樟柴树2号地块建筑方案调整附图

总图调整说明

地下室调整说明

单体调整说明

11#楼一层平面图 1:100

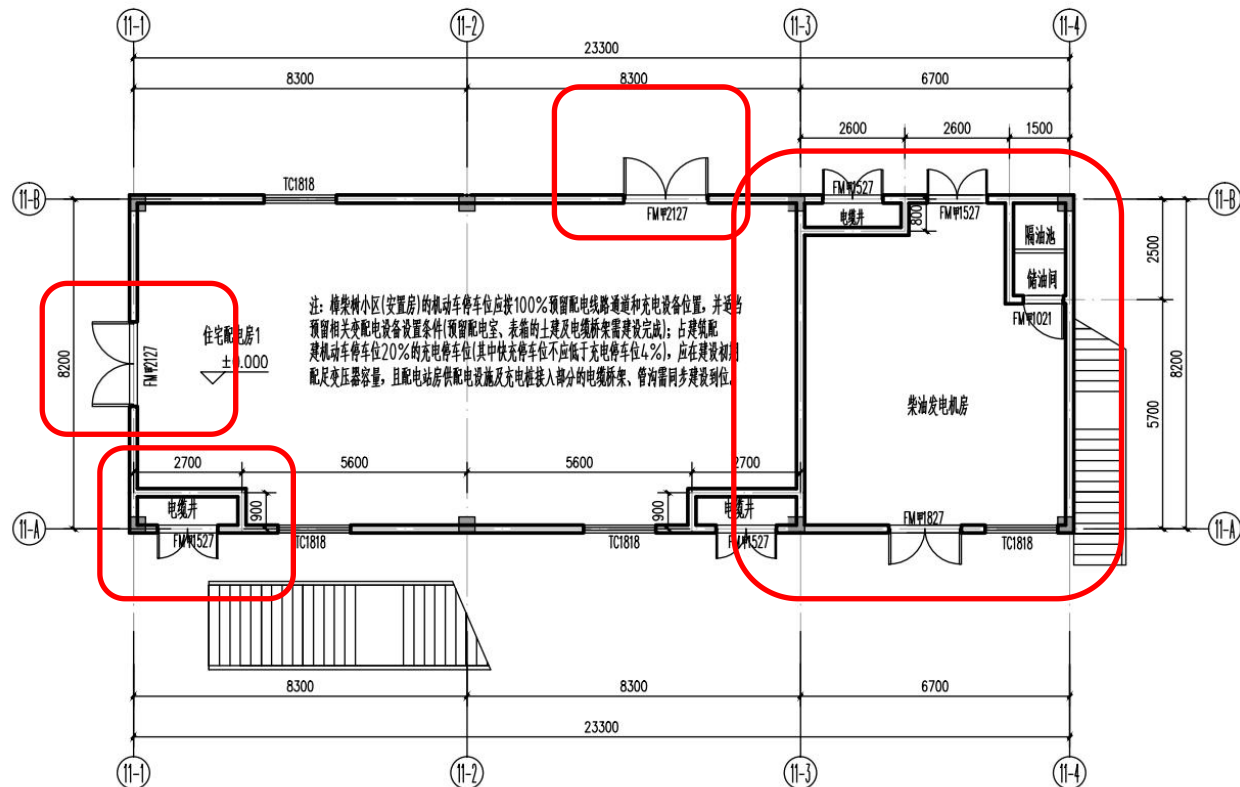
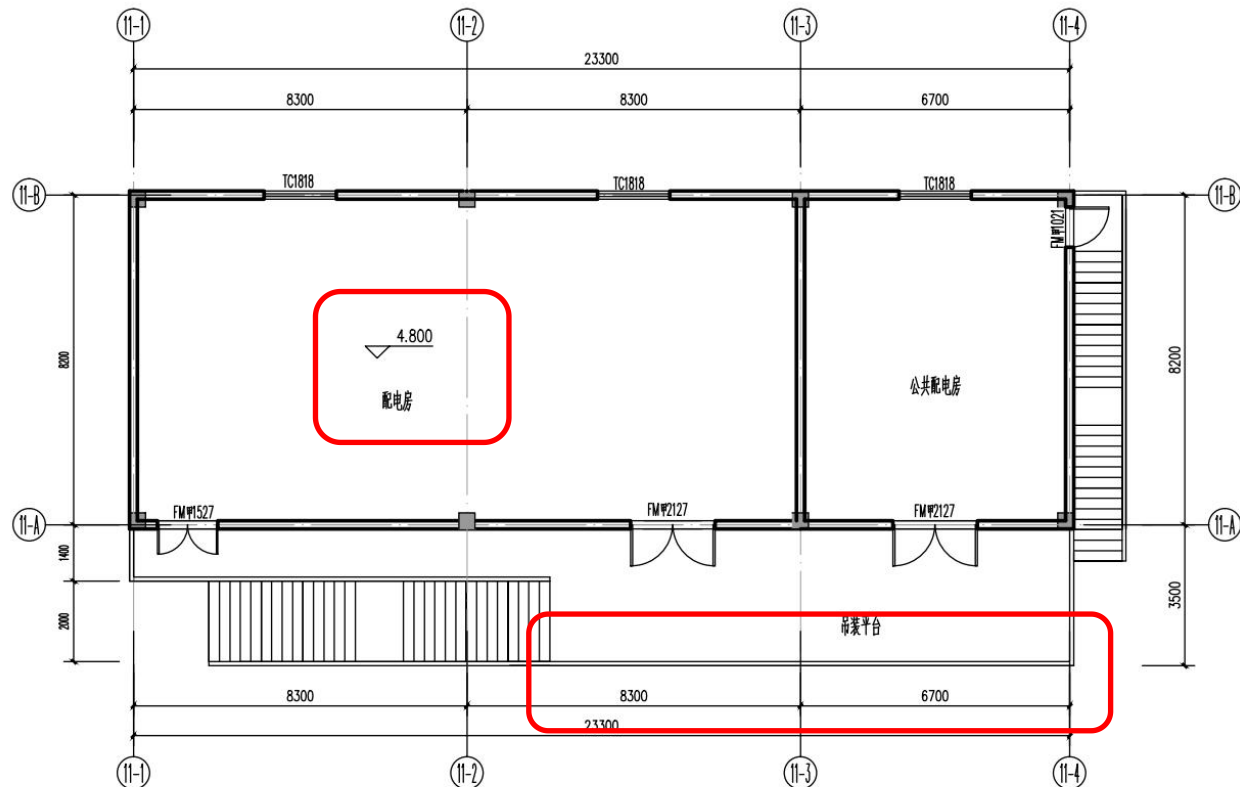
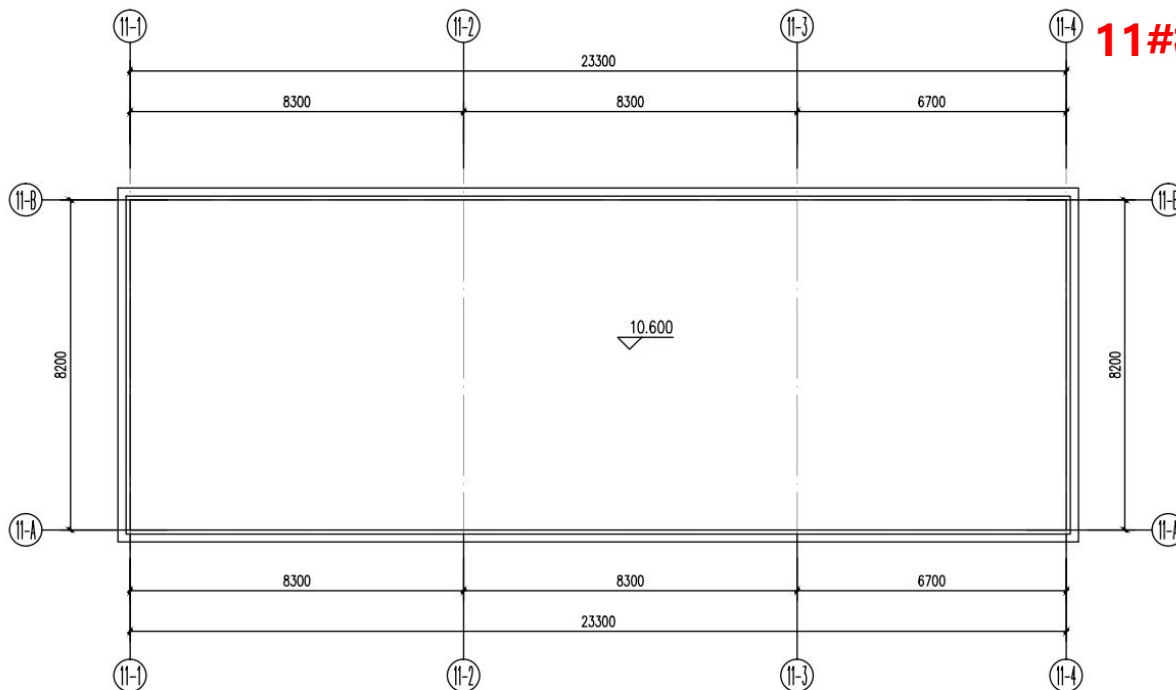
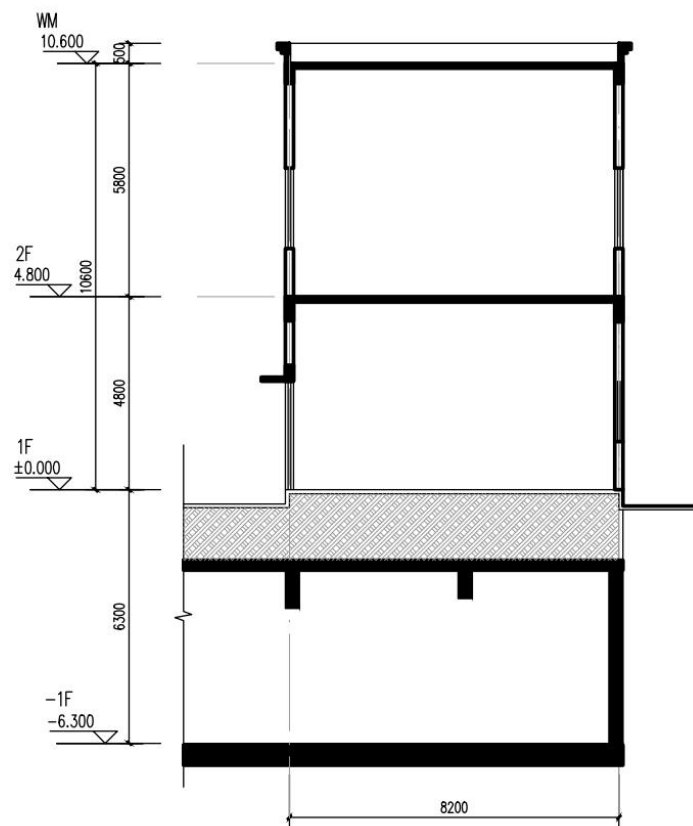
4.施工图深化阶段，变配电房根据电气专业设备尺寸以及实际功能排布，深化完善平面。
